## 事業者の対応（（仮称）大手町 1－2 計画）

皇居周辺地域の建築物のデザイン協議の一環として、平成 26 年 3 月 20 日に東京都景観審議会計画部会への意見聴取を行い、東京都の見解を事業者に伝えたところ、下記のとおり事業者から対応の方向性を示されました。

### ○建築物のデザイン協議事項（（仮称）大手町 1－2 計画）

## 【図-2】 皇居側からの眺望に配慮したB棟ホテル部分の検討

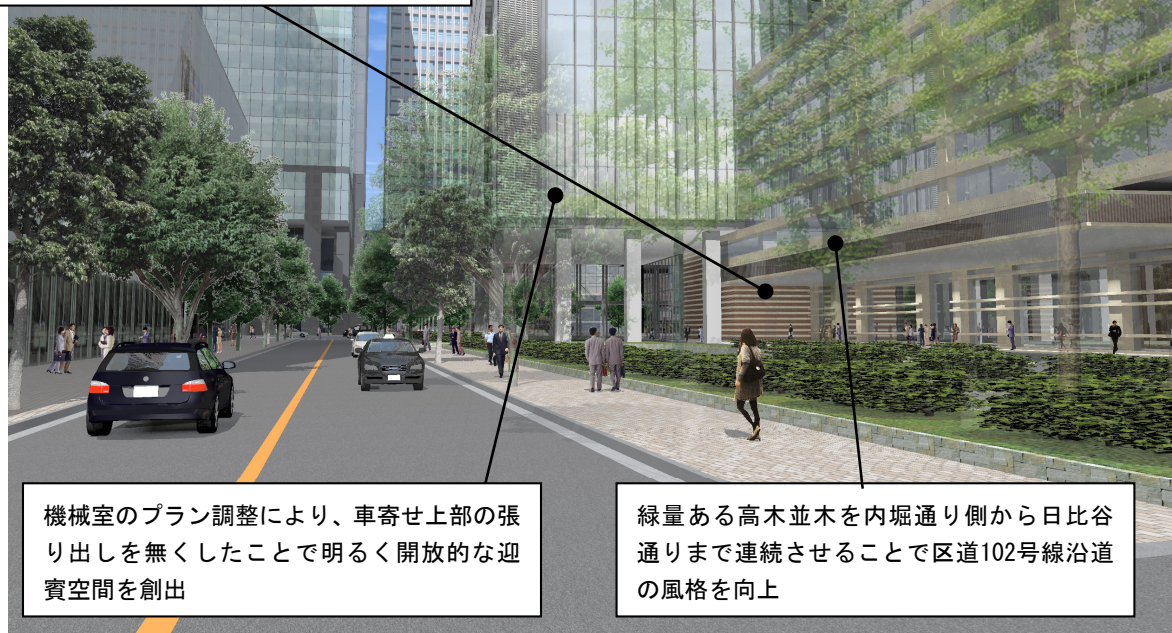
計画部会の意見を踏まえた都の見解	事業者側の対応
<p><b>以下の、遠景～中景に関わる事柄についてご対応をお願いします。</b></p> <p>1. 日比谷通り沿いの街並み形成の観点から、B 棟東側壁面について、周辺街区との連続性について整理し、低層部と高層部との切替えのあり方など、歩行者にとって心地よい街並み景観となるよう、デザインを検討されたい。</p> <p>3. B 棟低層部に配置される機械室部分について、日比谷通り及び区道 102 号線沿いの街並みと調和したデザインとなるよう、更に検討されたい。</p> <p>2. B 棟ホテル部分は、皇居側からの眺望において大手町地区のスカイラインを形成する重要な位置にあることから、夜景も考慮に入れながら、より周辺との調和を高めるよう、デザインを検討されたい。</p>	<ul style="list-style-type: none"> <li>・ B 棟 3 階機械室において、当初案では重たい印象だった当該部分に対し、拡がりや開放性を演出できる設えとしました。具体的には、ガラリ等が主体となる東側外装材の上にガラスの斜めフィンを追加し、光の反射で表情を作り出すことで日比谷通り沿いの街並み景観に配慮しました。なお、B 棟東壁面については、歩行者にとってより心地よい景観となるよう更にデザイン検討を進めます。 →【図－1】</li> <li>・ 当該部分においては、夜間も暗くならないよう、機械室部分のガラスのフィンに、照明を組み合わせることで、1 階の開放的なエントランスの光に対し、柔らかな品格のある光を演出する計画とし、足元の夜間景観に配慮します。尚照明の計画の詳細については、今後更に検討を具体化していきます。</li> <li>・ B 棟オフィス部分とホテル部分は、連続した縦ルーバーの外装とすることで、一体感・まとまりを創出し、皇居側からの眺望に配慮する計画とします。</li> <li>・ また B 棟ホテルの南側はセットバックによりボリュームを抑えることで、内堀通り沿い建物の一体的なスカイラインの調和に配慮します。 →【図－2】</li> </ul>

オフィス部とホテル部を連続した縦ルーバーの外装とすることで、一体感・まとまりを創出し皇居側からの眺望に配慮

ホテル南側のセットバックによりボリュームを抑えることで、内堀通り沿い建物の一体的なスカイラインの調和に配慮

## 【図-4】 歴史的背景を踏まえた、将門塚と連続する広場の設え検討

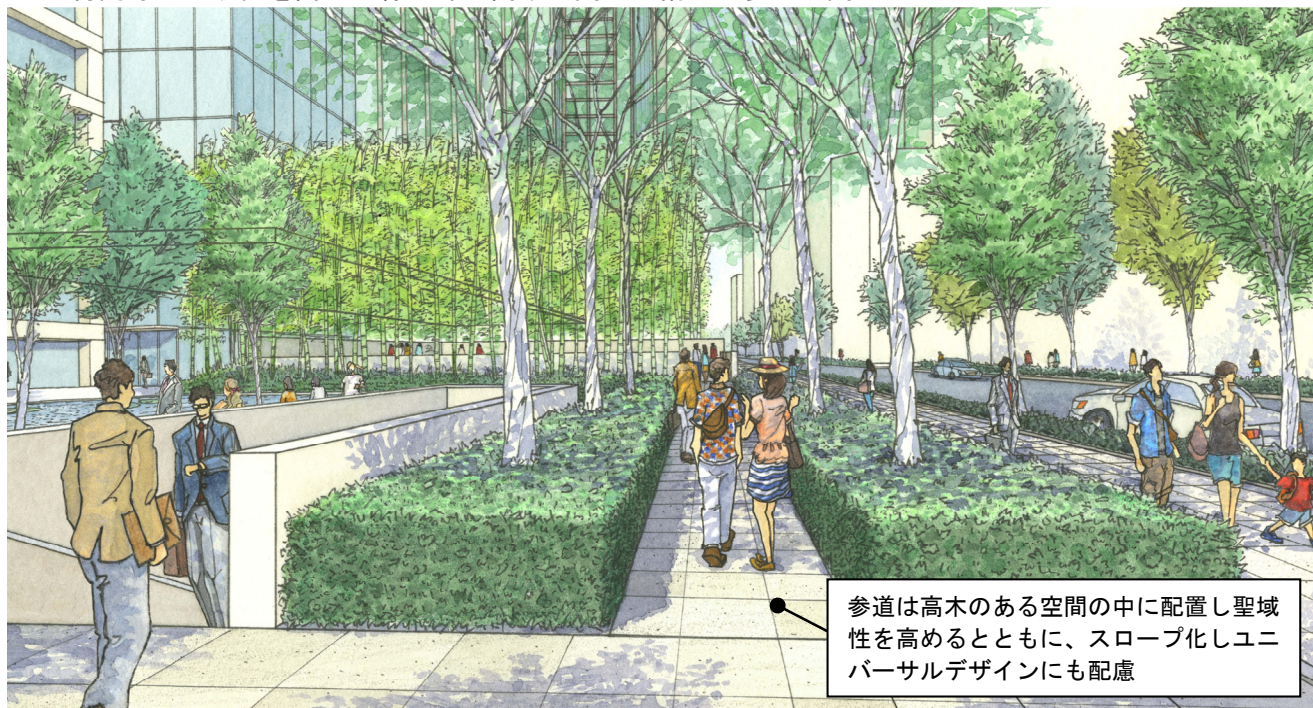
6. 東京都指定文化財（旧跡）の将門塚と連続する広場の設えについては、歴史的背景なども踏まえ、相互の空間的關係を重視して、更に検討されたい。

将門塚がかつて武家屋敷の庭園内に存在し、一定の開放性や池の畔に位置した歴史的経緯や、関係者の意見を踏まえ、将門塚から連続する広場の設えを以下の通り計画します。

- ・A棟南側に位置する将門塚と連なる広場とは、視線の通る低い塀や水景により緩やかに区画し、塚の聖域性を創出しながらも、連続性を確保する計画とします。
- ・比較的交通量の多い南側区道に対しては、緑量のある高木を配するとともに参道を新設します。当初案で南側広場と一体的に配置した参道は、聖域性をより高めるため、この高木のある空間の中に配置します。

また将門塚は、周辺地盤面より一段高くなっているため、階段ではなく参道をスロープ化することでユニバーサルデザインに配慮しました。

- ・将門塚や現在正面に位置する古跡保存碑の背後は、既存同様囲まれ感のある塀を配置します。但し周囲からは壁の前に緑等を配し、壁の存在を和らげる配慮をします。
- ・今後関係者と更なる協議調整を踏まえ、詳細化を図ります。

将門塚の聖域性を高める緑量ある高木の中に整備した参道空間

来街者が佇む水景のある広場の整備
